Erläuterungsbericht

in der Fassung der Planänderung vom 24.01.2017

Bundesautobahn A 3 Frankfurt - Nürnberg

6- streifiger Ausbau

Abbildung 2: DTV 2025 2030 Anschlussstelle Kitzingen/Schwarzach

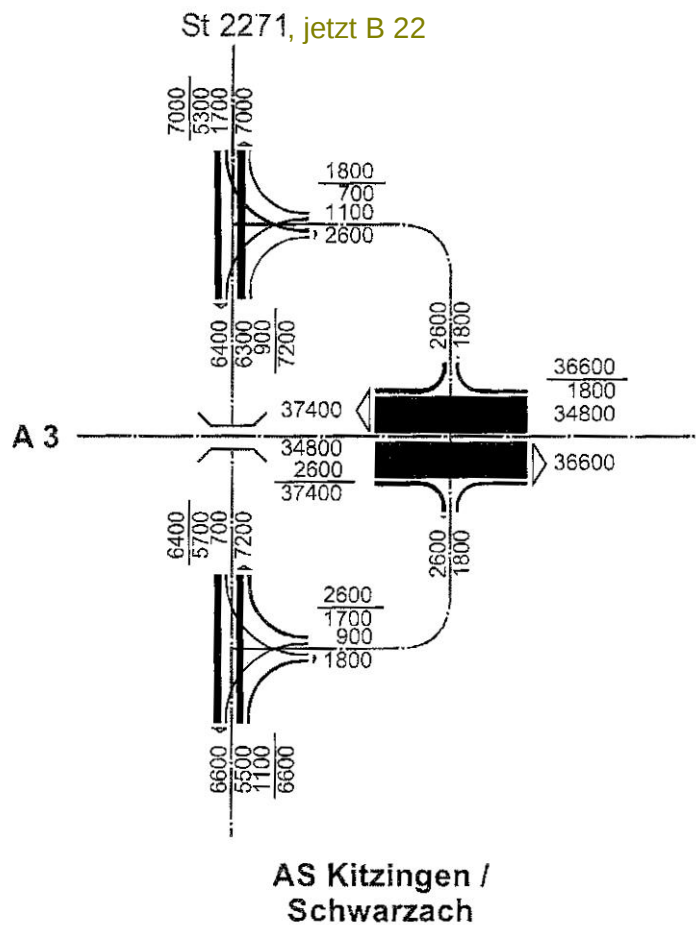
Die Anschlussstelle Kitzingen/Schwarzach weist künftig nachfolgende dargestellte Verkehrsbelastungen in Kfz/24h auf:
